Wichtige Informationen – Dell OptiPlex 790/990

Systemplatine

Vorschriftenmodell: D09M, D05D, D03S, D01U
Vorschriftentyp: D05D001, D03S001, D01U001, D01U002
2012 - 05

Abbildung 2. Systemplatine mit entferntem Thermosensor und Kühlkörper

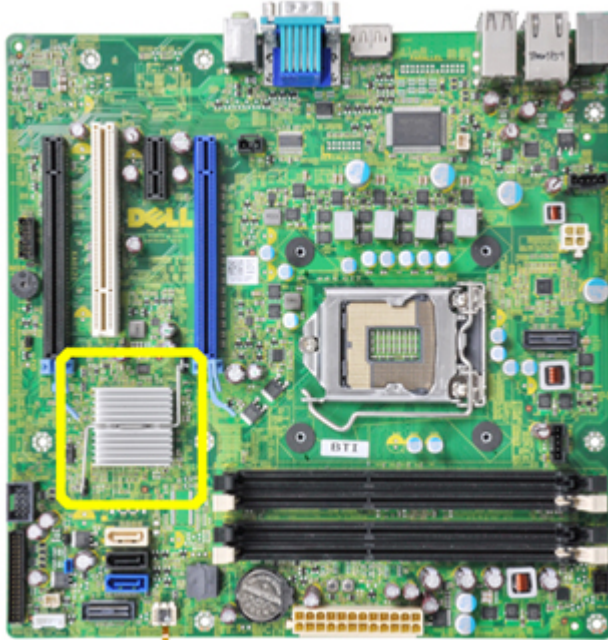
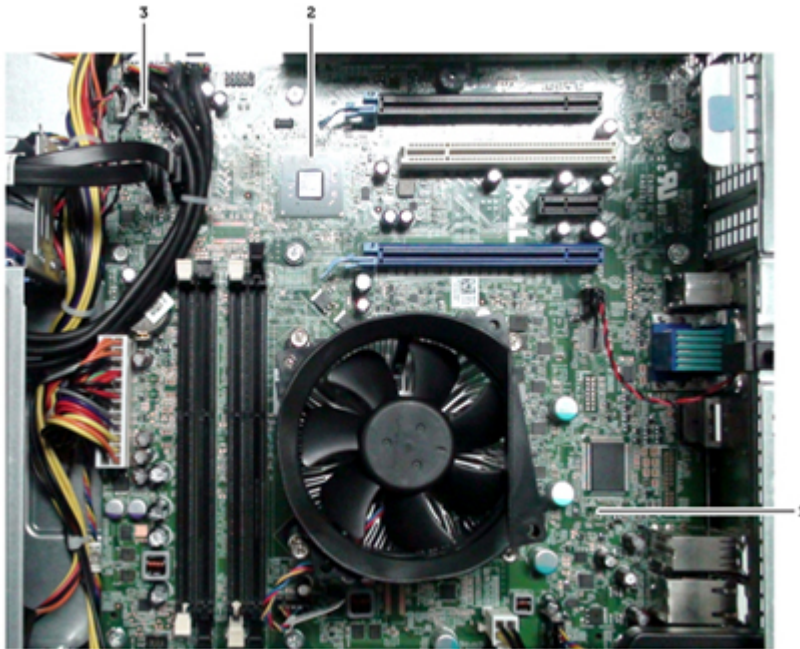
Computer der Serie Dell OptiPlex 790/990 sind jetzt im Lieferumfang mit einer neuen Systemplatine ohne die folgenden Komponenten enthalten:

- Kühlkörper
- Netzteil-Thermosensor (nur Desktopgehäuse)

Das folgende Bild zeigt eine frühere Version der im Lieferumfang des Kühlkörpers enthaltenen Systemplatine.

Alle im Lieferumfang der A11- oder einer höheren Version enthaltenen Systemplatinen enthalten KEINEN Kühlkörper.

Der Netzteil-Thermosensor wurde nur vom Desktopgehäuse entfernt.

1. Thermosensoranschluss-1 und Kabel entfernt
2. Chipsatz-Kühlkörper entfernt
3. Thermosensoranschluss-2

ANMERKUNG: Wenn Sie die Systemplatine mit einer neuen Systemplatine für das Desktopgehäuse ersetzt haben, stellen Sie sicher, dass die BIOS-Version A11 oder höher ist.

WARNUNG: Wenn Sie das BIOS nicht aktualisieren, erhalten Sie während des Power-on Self-Tests (PC-Selbsttest beim Einschalten, POST) möglicherweise die Fehlermeldung Alert! Chipset heat sink not detected (Warnung! Chipsatz-Kühlkörper nicht erkannt).
